原子炉格納容器調気系主配管の要目表記載変更について

原子炉格納容器調気系 主配管（原子炉格納容器配管貫通部(X-230)～ドライウェル出口配管分岐点）について、耐震性強化のため原子炉格納容器調気系の既設配管の一部厚肉化を実施していることが、要目表に適切に記載されていなかったことから要目表の記載の変更を行う。

また、原子炉格納容器調気系から原子炉格納容器フィルタベント系への分岐点において JIS B2312(2001)で規定する寸法に適合しない管継手（以下「JIS 規格外管継手」という。）を採用しており JIS B2312(2001)で規定する寸法に適合する管継手（以下「JIS 規格管継手」という。）との評価方法の違いから要目表へ管として記載することとしているが、要目表に適切に記載されていなかったことから要目表の記載の変更を行う。

工事計画認可申請	第8-3-4-1-4-3図
女川原子力発電所 第2号機	
名称	原子炉格納容器調気系 主配管の配置を明示した図面(その3)
東北電力株式会社	
AC	1830

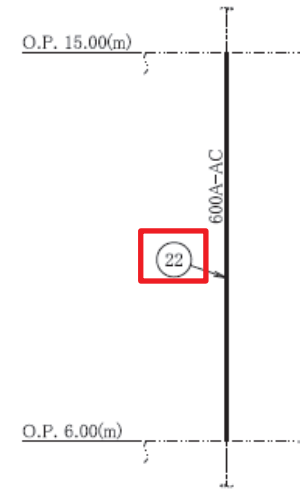
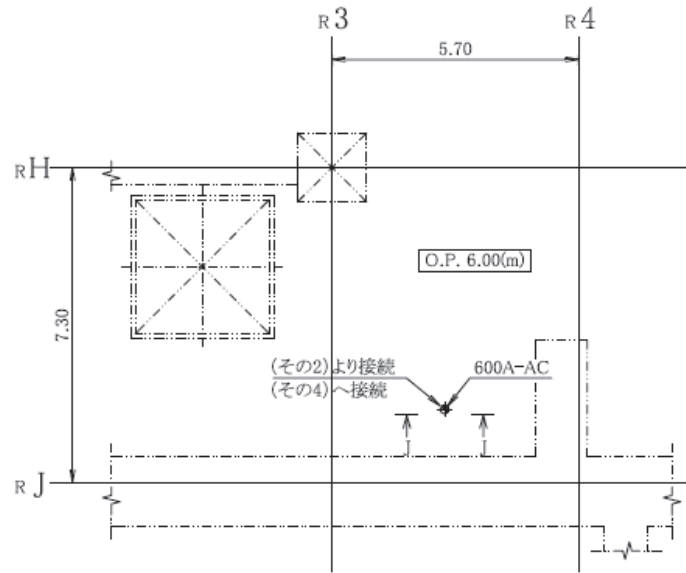
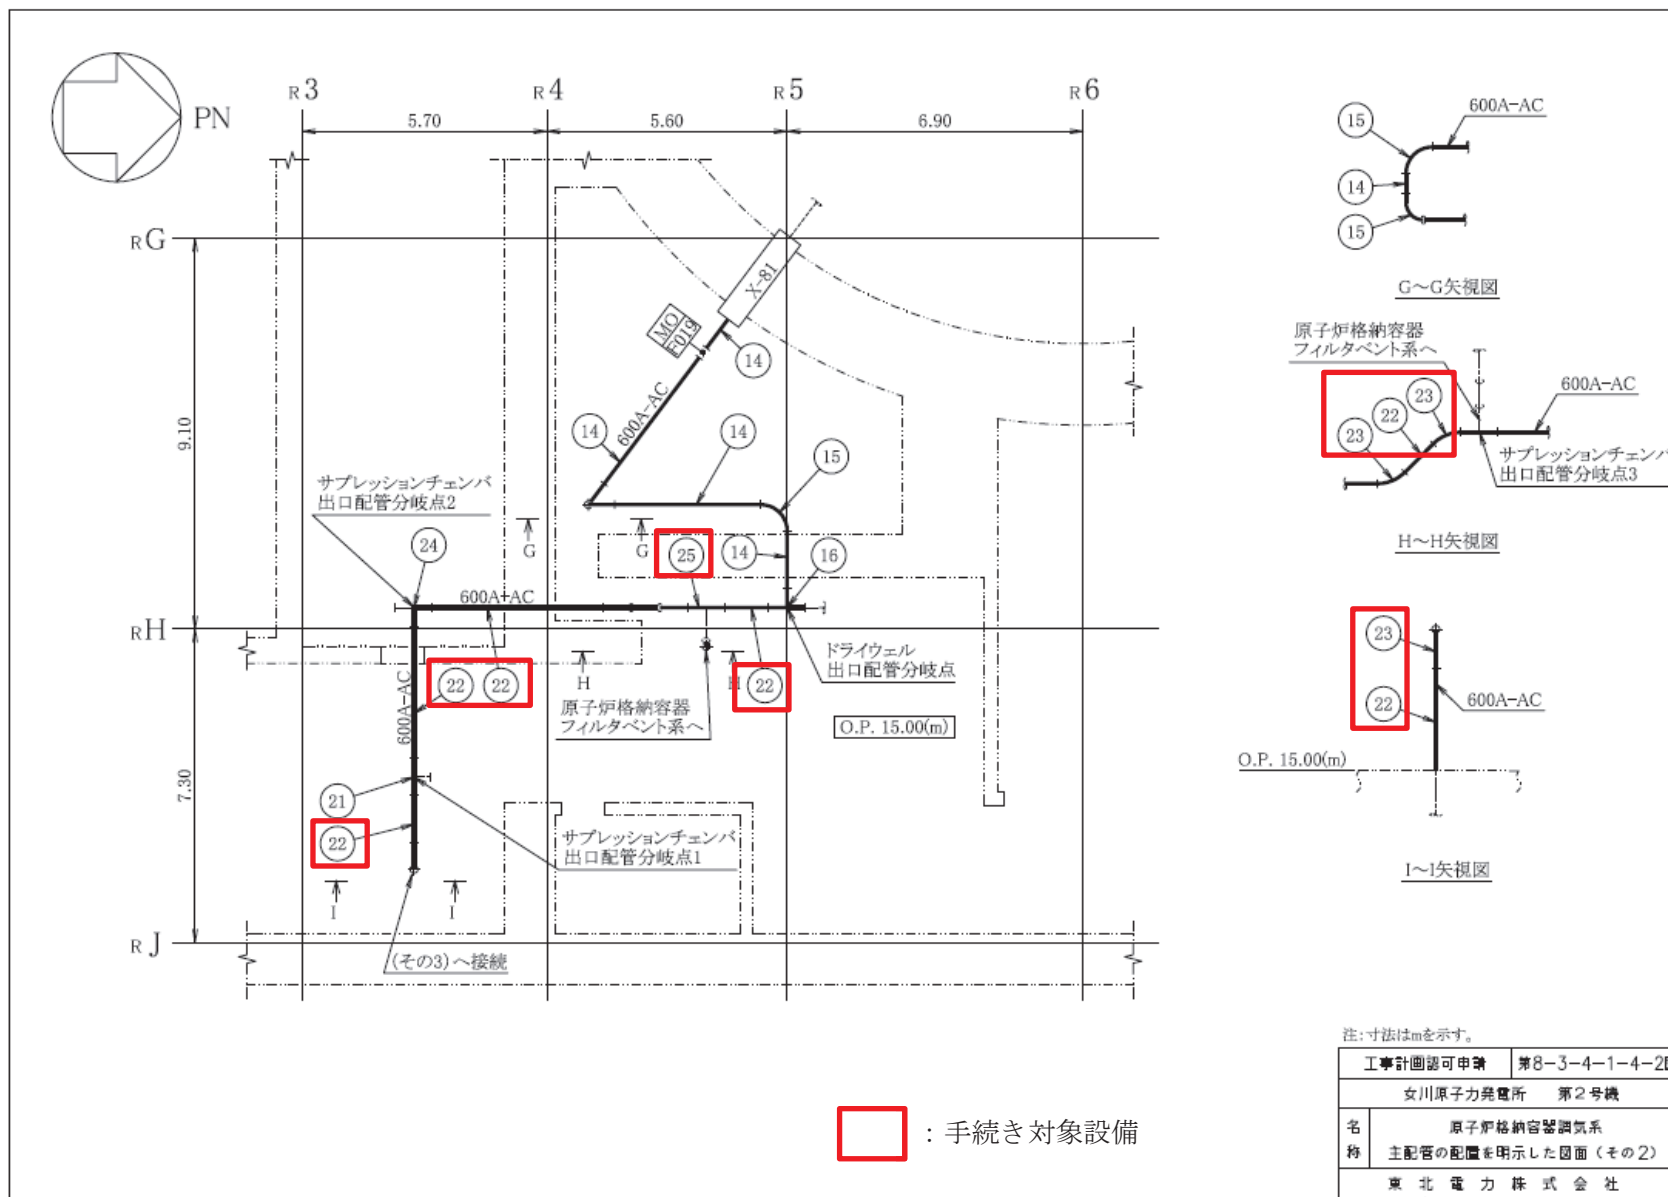
「原子炉格納容器配管貫通部(X-230)～ドライウェル出口配管分岐点」の配管のうち、既設配管の一部を耐震性強化のため厚肉化する。

変更後：（外径）609.6(mm)，（厚さ） (31.0) (mm)，（材料）SM400C

変更後：（外径）609.6(mm)，（厚さ） (17.5) (mm)，（材料）SM400C

参考資料 1 : 原子炉格納容器調気系主配管の要目表の記載変更内容説明 (1 / 6)

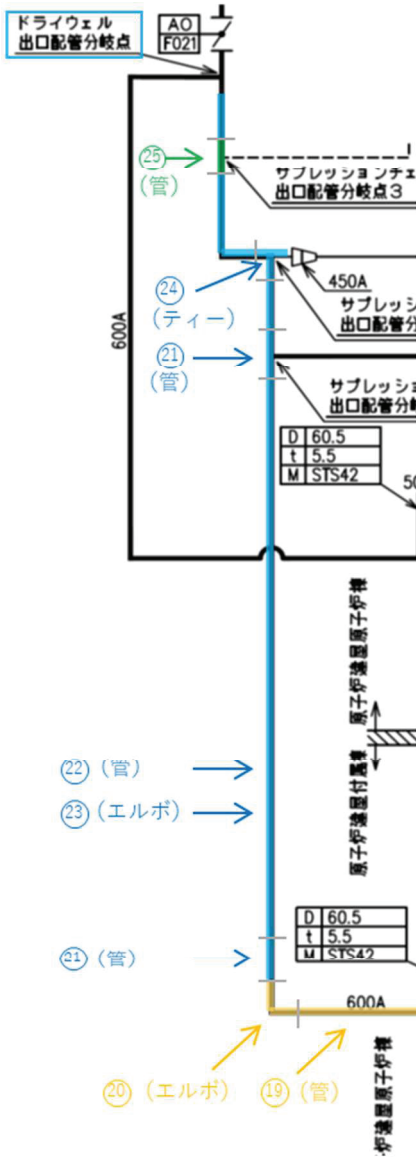
令和 3 年 12 月 23 日付け原規規発第 2112231 号にて認可された原子炉格納容器調気系の要目表では変更後の⑱,⑳, に対して「-」となっていたため既設配管仕様㉒㉓を記載

既設配管の一部厚肉化により SM41C のエルボがなくなる

既設配管の一部厚肉化であるため既設配管仕様を呼ぶ「変更なし」を記載

JIS 規格外の継手であるため管として記載

参考資料1：原子炉格納容器調気系主配管の要目表の記載変更内容説明（2／6）

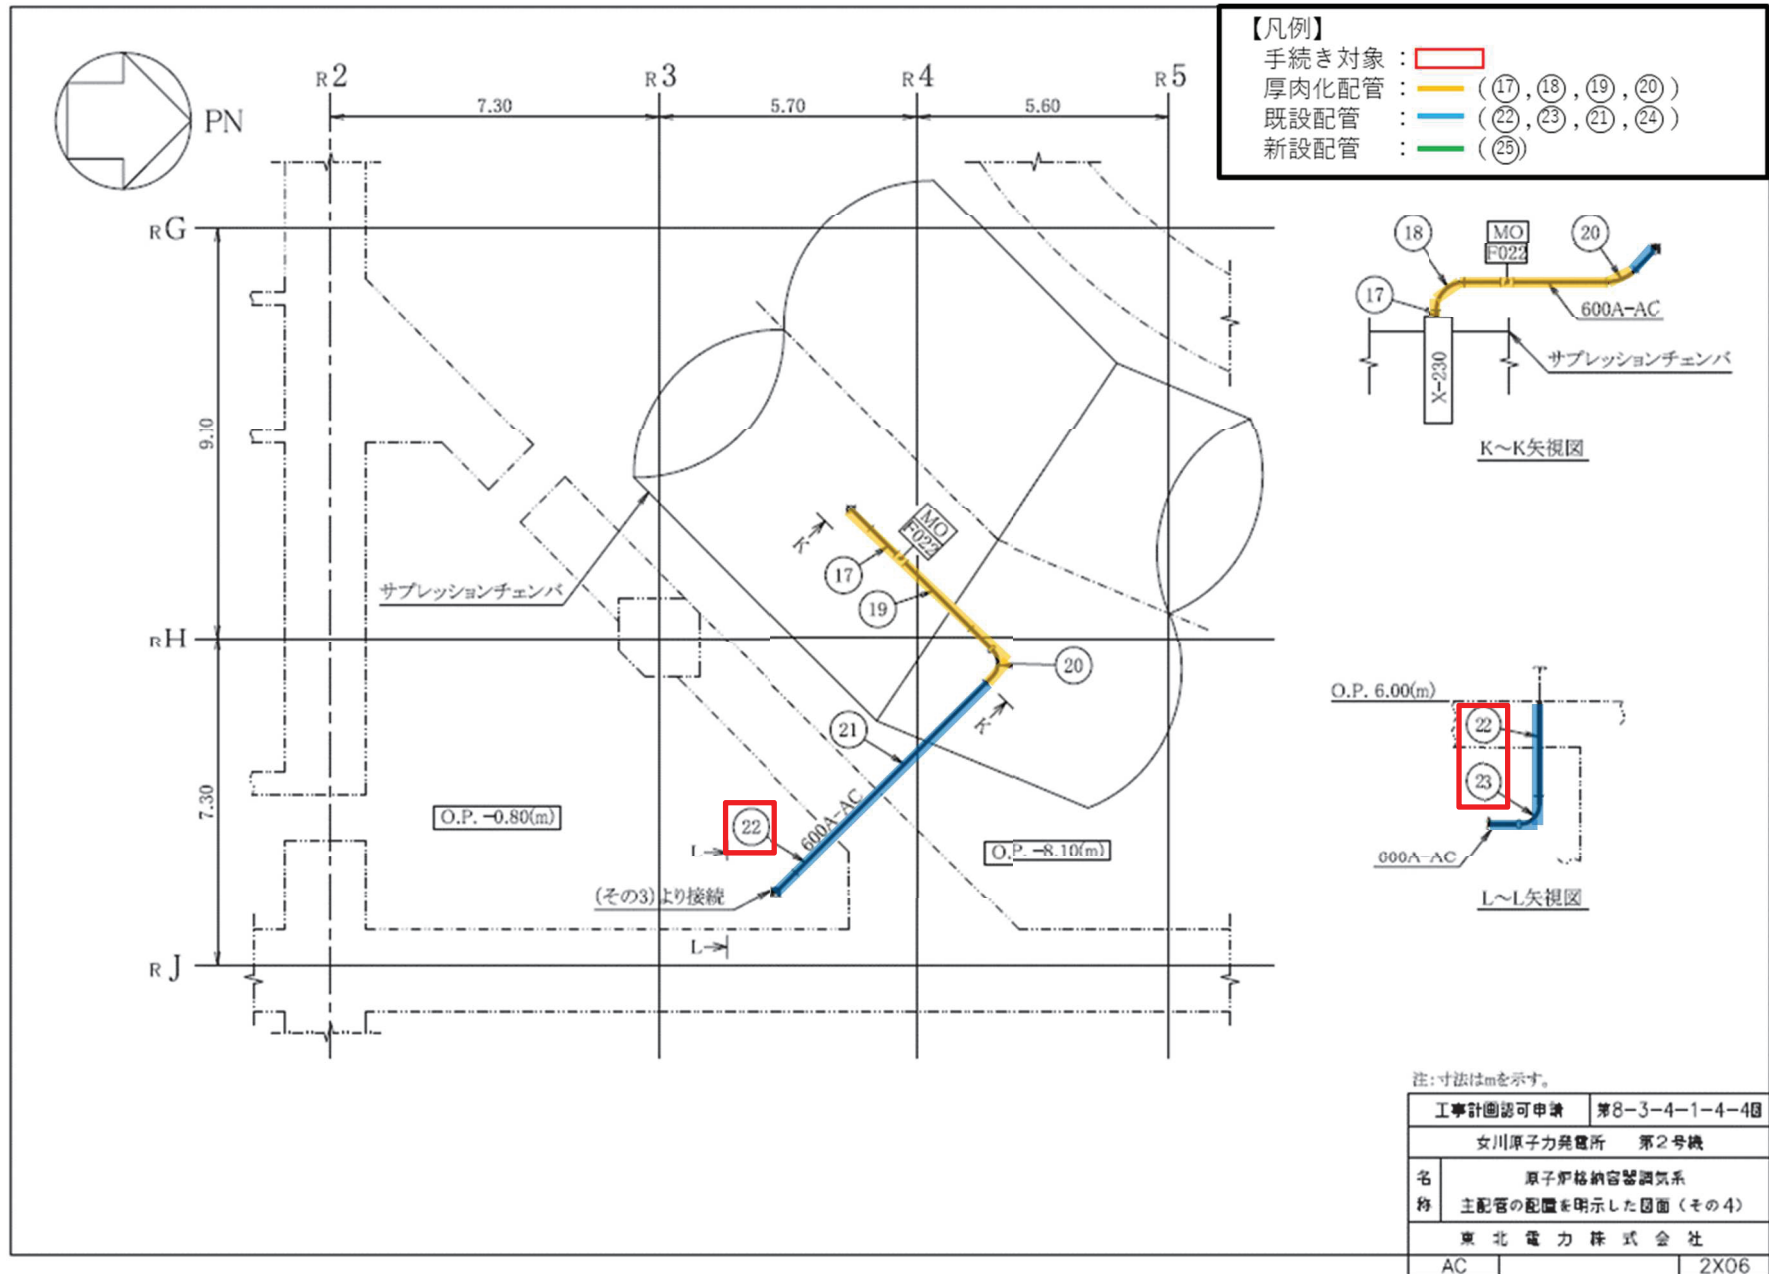
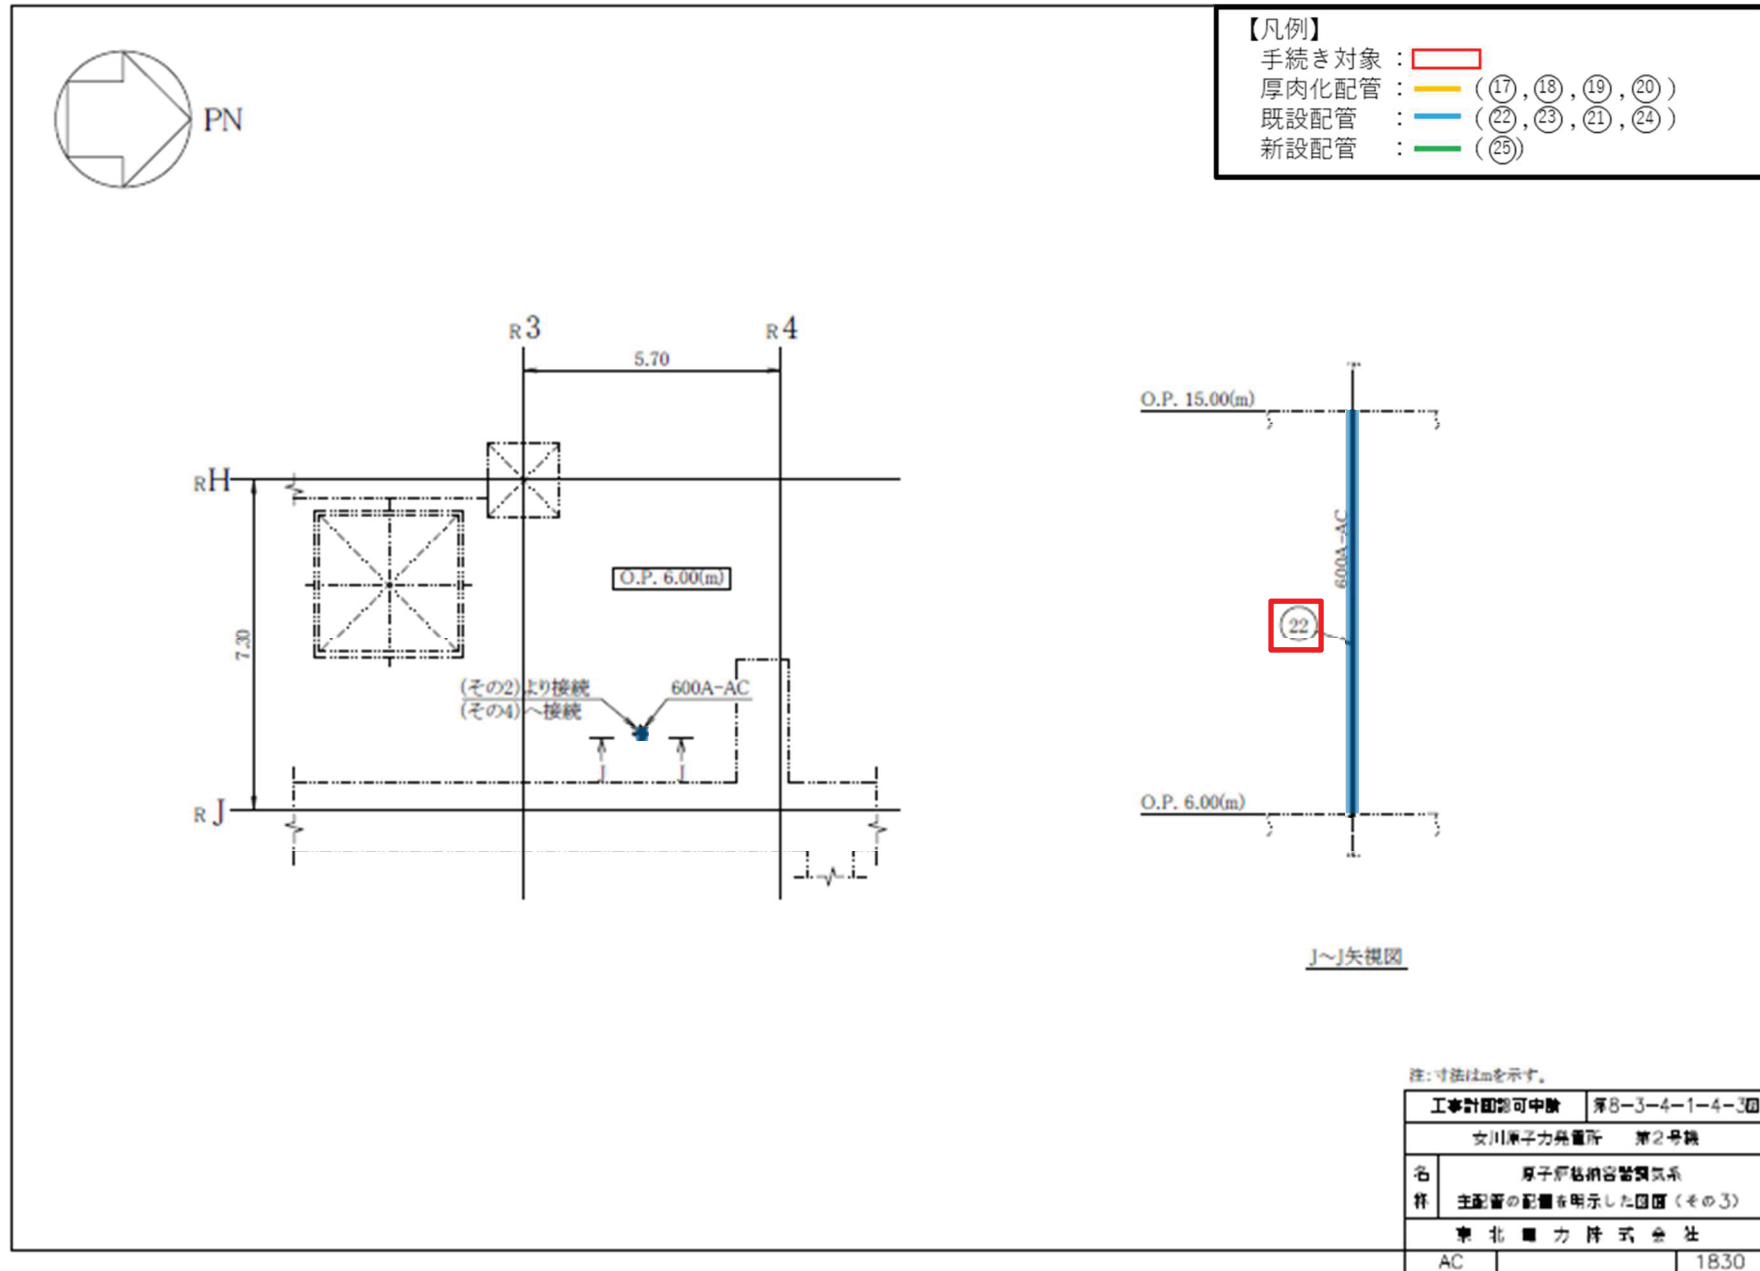
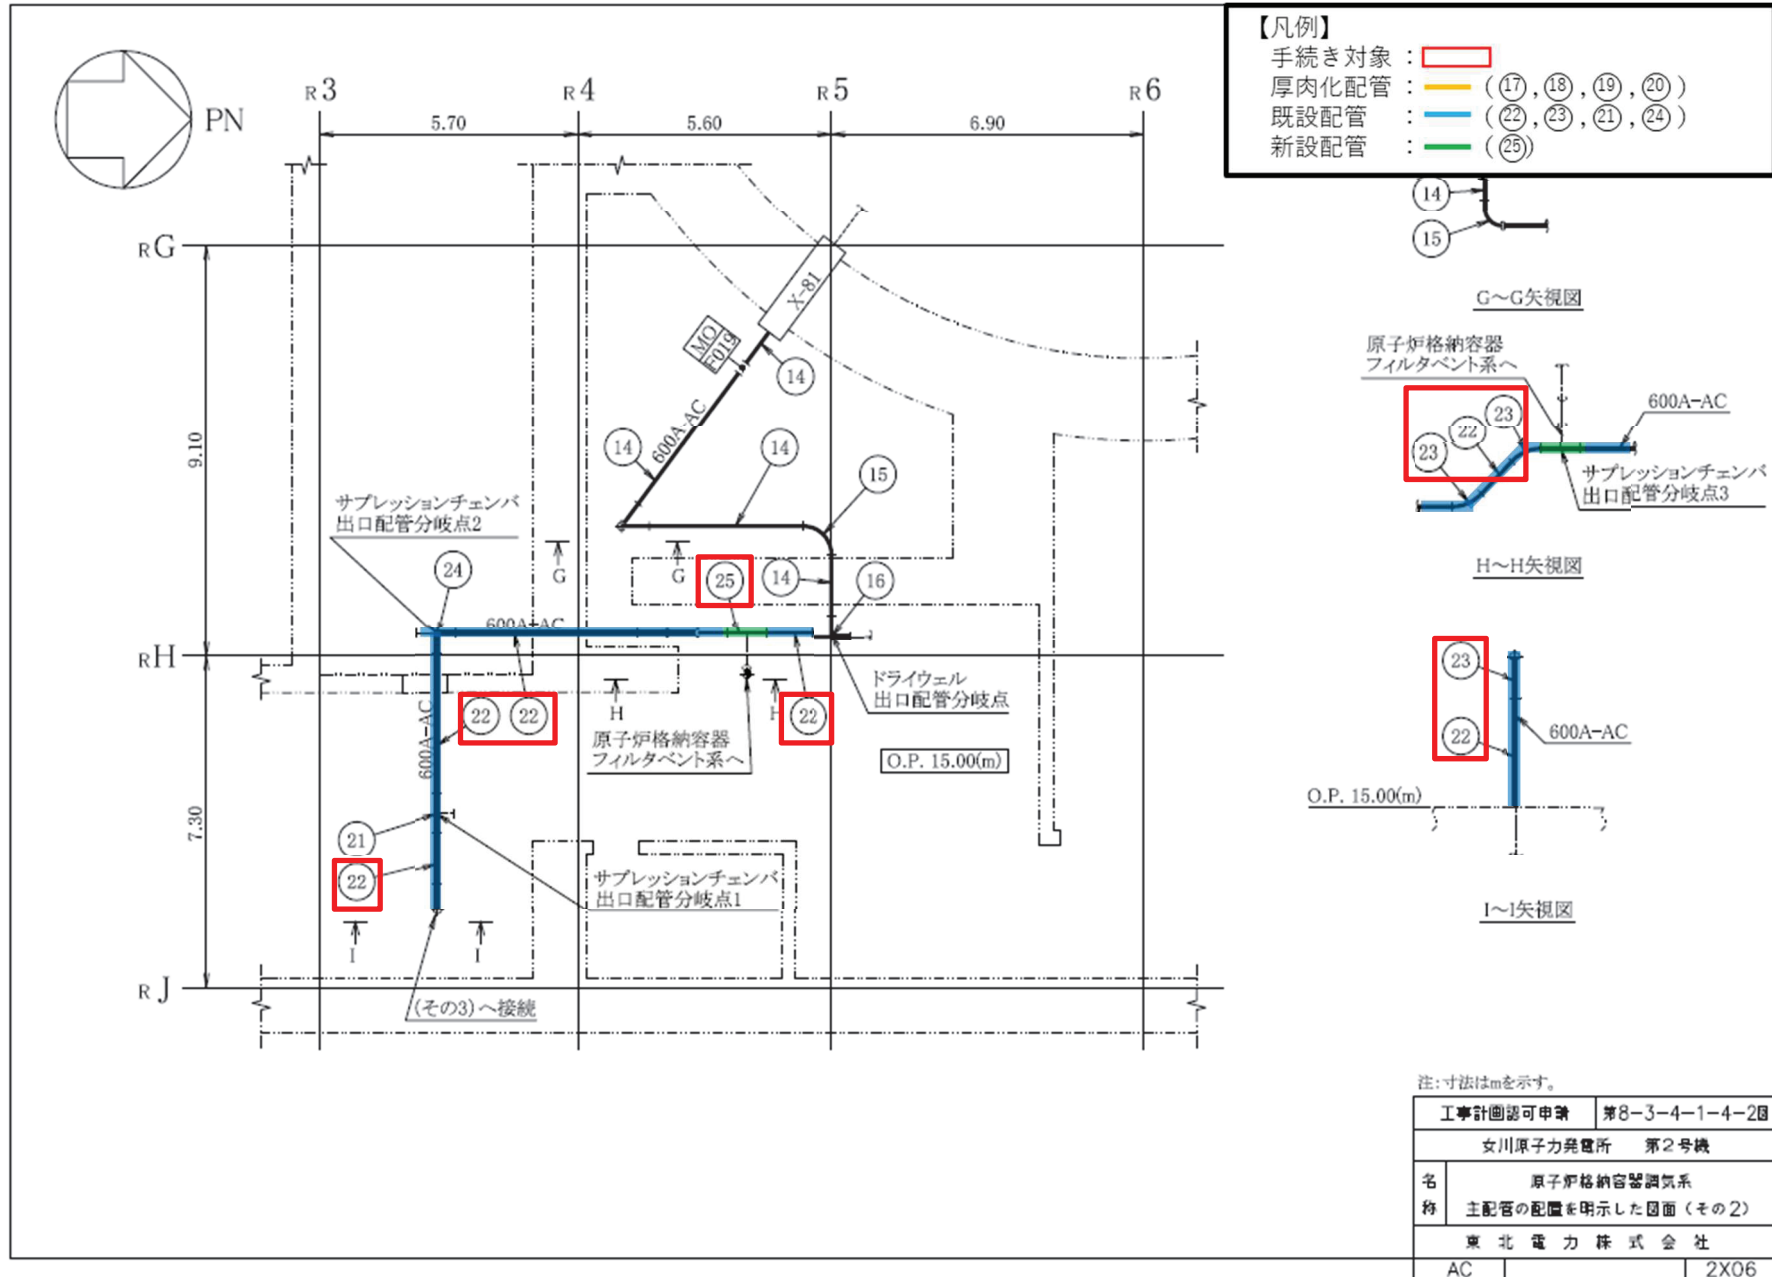
【凡例】
 手続き対象： [赤枠]
 厚肉化配管： (17, 18, 19, 20)
 既設配管： (22, 23, 21, 24)
 新設配管： (25)
 ※丸番号は主配管配置図の部品番号を示す

図1 原子炉格納容器調気系 要目表

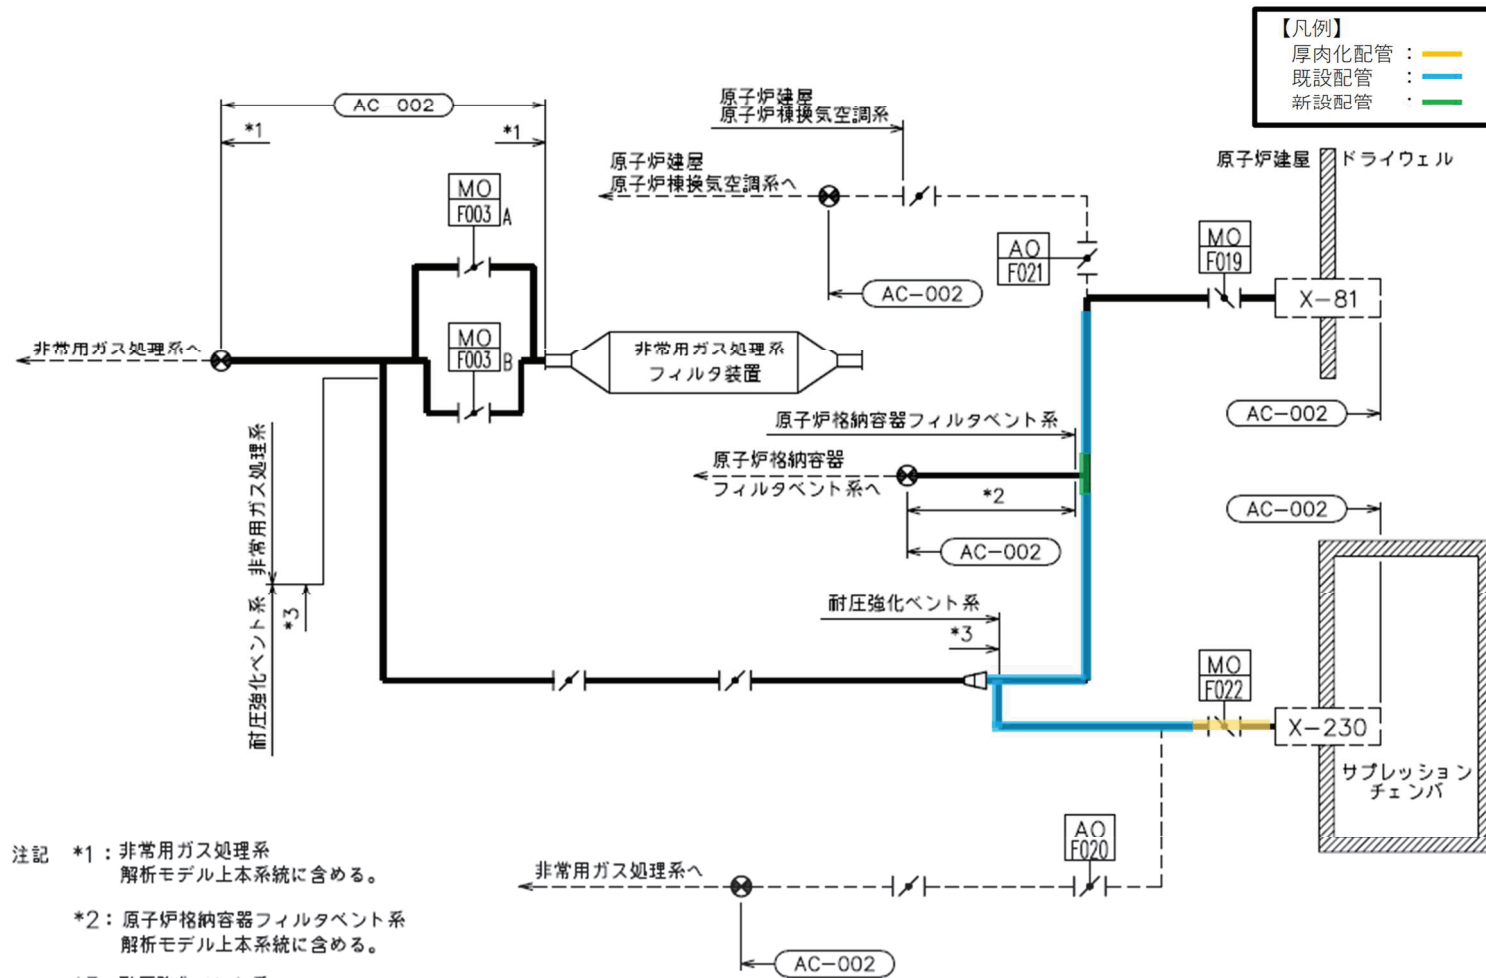
図 1 の要目表において厚肉化配管を記載しているのは管名称 3 及び 4 である。図 3 の解析モデルにおいて厚肉化配管は、X-230 の解析点 813 から解析点 27 までである。この範囲の設計条件は、図 6 の管名称 3 及び 4 により確認できこれが図 1 の要目表に記載の配管仕様と一致している。

また、図 1 の要目表において既設配管仕様を記載しているのは管名称 4 及び 5 である。図 3 及び図 4 の解析モデルにおいて既設配管は、図 3 の解析点 27 から図 4 の解析点 320 までの範囲である。この範囲の設計条件は、図 6 の管名称 4 及び 5 により確認できこれが図 1 の要目表に記載の配管仕様と一致している。

上記について解析モデルで確認する。図 1 の要目表において JIS 規格外管継手を記載しているのは管名称 11 である。図 4 の解析モデルにおいて当該継手の母管側（外径 609.6 mm）は、解析点 48, 438, 439 の範囲である。この範囲の設計条件は、図 7 の管名称 11 より確認できこれが図 1 の要目表に記載の配管仕様と一致している。

以上のことから、既設配管の一部厚肉化に係る要目表の記載変更は、当初より解析モデルにインプットされていることから当該計算書への影響はない。

以上のことから、JIS 規格外管継手の採用に係る要目表の記載変更は、要目表の記載ルールに係る変更であり、当該管継手形状は、当初より解析モデルにインプットされていることから当該計算書への影響はない。
